改善箇所説明図

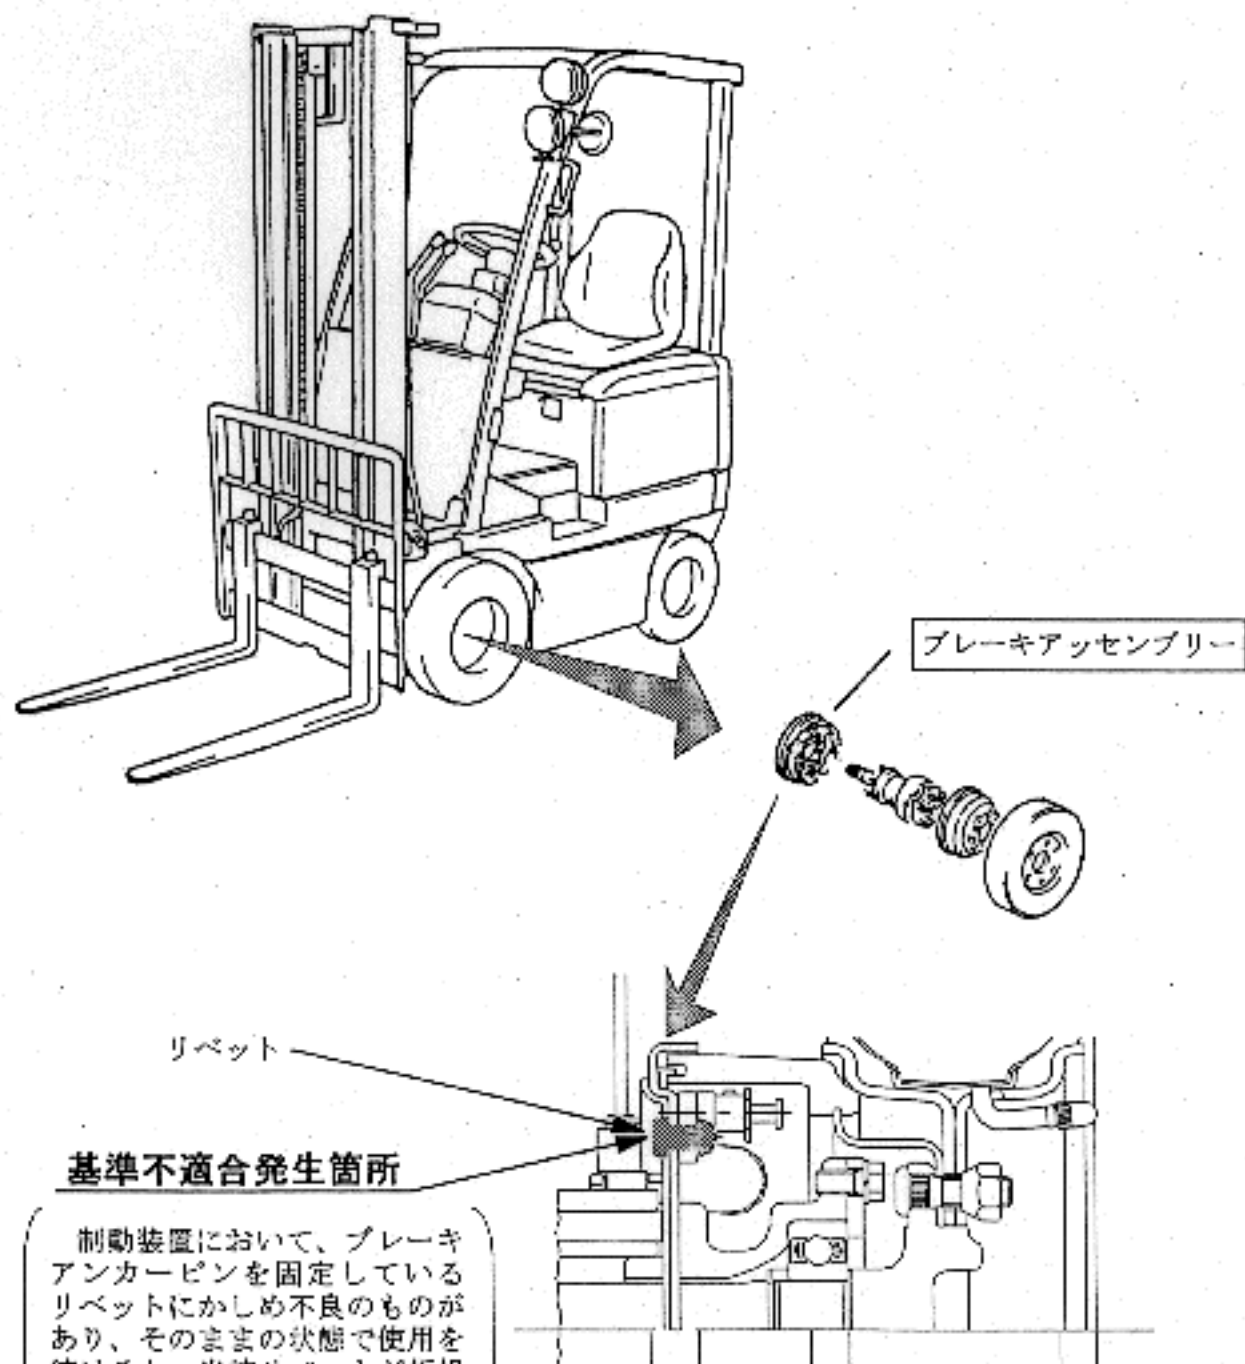
基準不適合発生箇所

制動装置において、ブレーキアンカーピンを固定しているリベットにかしめ不良のものがあり、そのままの状態で使用を続けると、当該リベットが折損し、最悪の場合、ブレーキの効きが悪くなる恐れがある。

改善の内容

全車両点検し、当該リベットにかしめ不良がある場合には、ブレーキアッセンブリーを良品と交換する。

識別：黄色のペイントをリベット頭部に塗布する。
